**ACLARACIÓN CON CONSULTA AL LLAMADO DE REFERENCIA.**

**LICITACION 32/002/2016 DISEÑO Y CONSTRUCCIÓN DE HASTA 65 VIVIENDAS Y SALON DE USOS MULTIPLES (S.U.M) PARA PASIVOS DEL BPS EN TERRENO PROPIEDAD DEL MVOTMA EN LA CIUDAD DE MONTEVIDEO DEPARTAMENTO DE MONTEVIDEO**

**PREGUNTA N°1**

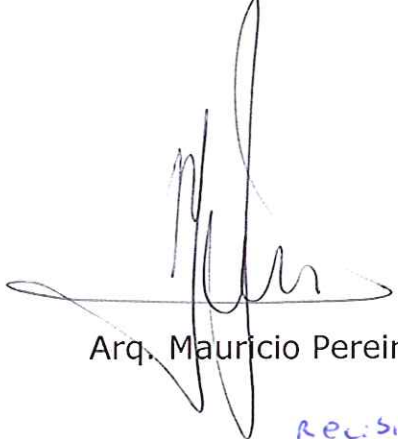
Según Anexo VIII se indica laterales de mampostería. Solo es posible hacer placares anichados???? No es posible respaldar en dos paredes el placard??? sin ser anichado?

**No, se deberá respetar lo establecido en las especificaciones del Anexo VIII**
